Optimierungen für den Radverkehr beim geplanten Umbau des Knotens Dürener Straße/ Stadtwaldgürtel

Nord-West-Quadrant:

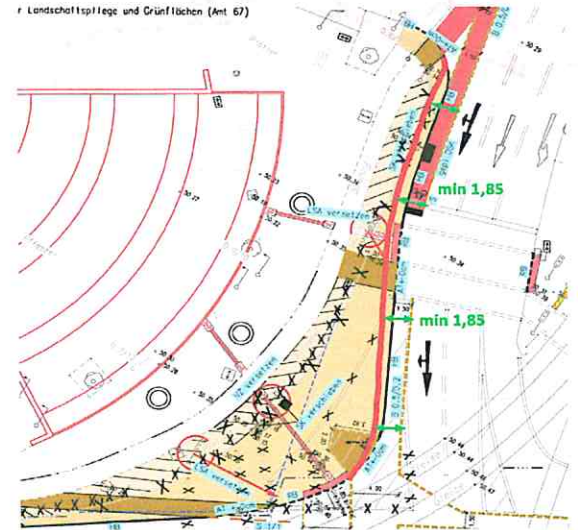
- zu geringe Breite Schutzstreifen
- fehlende Roteinfärbung

Durch den Wegfall des freilaufenden Rechtsabbiegers werden große Verkehrsflächen frei. Es ist nicht nachvollziehbar, warum dem Radverkehr hier nur ein Schutzstreifen von 1,5m Breite angeboten wird.

Gerade im gefährlichen Bereich der Rechtsabbieger wird auf eine Roteinfärbung des Schutzstreifens verzichtet. Besonders dort macht die Roteinfärbung im Sinne der Verkehrssicherheit Sinn.

Ein Radstreifen mit min. 1,85m Breite wäre hier problemlos realisierbar.

Süd-West-Quadrant:

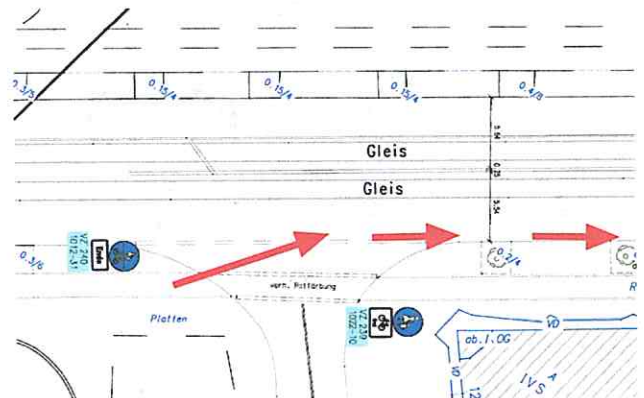
- fehlende Furt Falkenburgstraße
- fehlender Schutzstreifen bis Gürtel
- Konflikte Radfahrer/ Fußgänger an der Ecke Dürener/ Gürtel

Im Bereich der Falkenburgstraße sollen Radfahrer zukünftig vom Radweg auf die Fahrbahn wechseln. Allerdings fehlt dort eine markierte Furt und auch ein Schutzstreifen, auf dem die Radfahrer dann bis zum Gürtel vorfahren könnten.

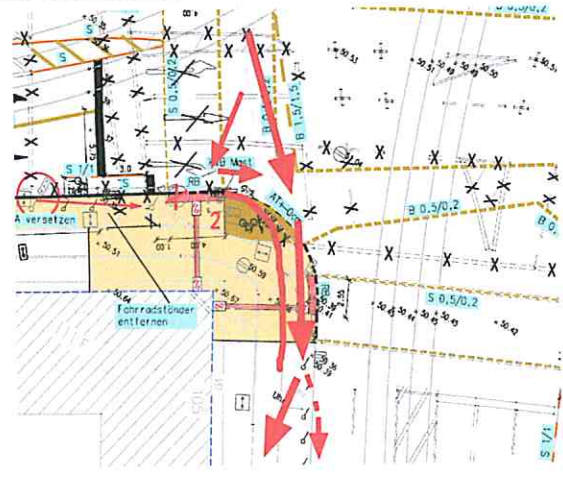
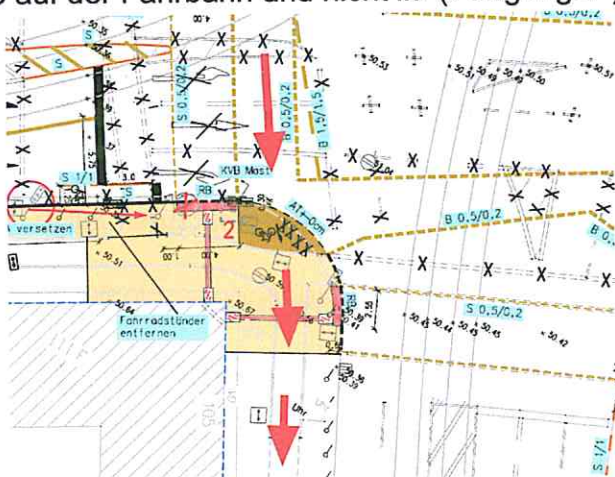
An der Ecke Dürener Straße / Gürtel wird der auf dem Gürtel südlich fahrende Radverkehr quer durch die Rad-Aufstellfläche Richtung Osten und vor allem aber auch quer durch den Fußverkehr Richtung Osten geführt. Ein ungefährliches und zügiges Fahren ist so nicht möglich.

Durch die Rücknahme des Bords inkl. Versetzen der LSA könnte der Radverkehr Richtung Süden an den Fußgängern vorbei und nach dem Knoten zurück auf den Radweg geführt werden. Eine evt. späteren Aufhebung der Radwege-Benutzungspflicht bzw. Führung des Radverkehrs auf der Fahrbahn wäre dann auch ohne weitere Änderungen am Knoten problemlos möglich. Die Aufstellfläche für das indirekte Abbiegen sollte auf der Fahrbahn und nicht im (Fußgänger-)Nebenraum erstellt werden.

Süd-Ost-Quadrant:

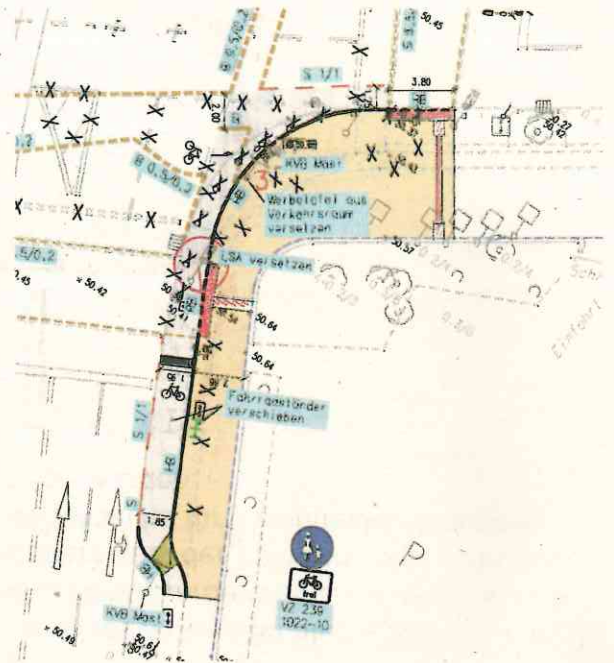
- fehlende Roteinfärbung

Hier sieht man wie der Radverkehr auch im Süd-West-Quadrant geführt werden müßte.

Es fehlt allerdings die Roteinfärbung des Schutzstreifens zur Erhöhung der Sicherheit (s. N-W-Quadrant)
